Viktigt säkerhetsmeddelande till marknaden

MiniMed™ 780G-insulinpump

Pumpfel efter snabb bolus - Uppdatering av programvara

Medtronic-referens: FA963

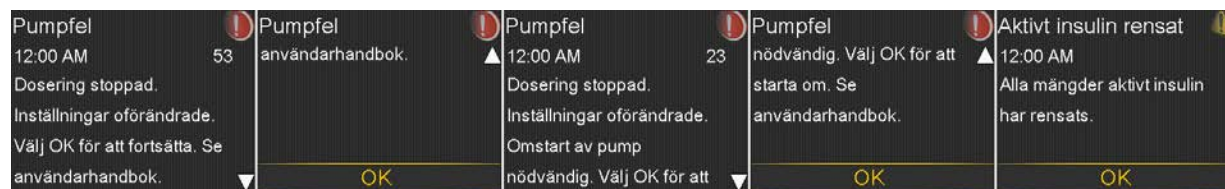
Om samtliga ovanstående villkor uppfylls inleder pumpen Pumpfel 53 inom 2 minuter efter att bolusleveransen är genomförd, följt av larmet för Pumpfel 23. Följande skärmar visas på pumpskrämen:

Uppgradera din MiniMed™ 780G programvaruversion till 6.7 med ett av de tre alternativen nedan:
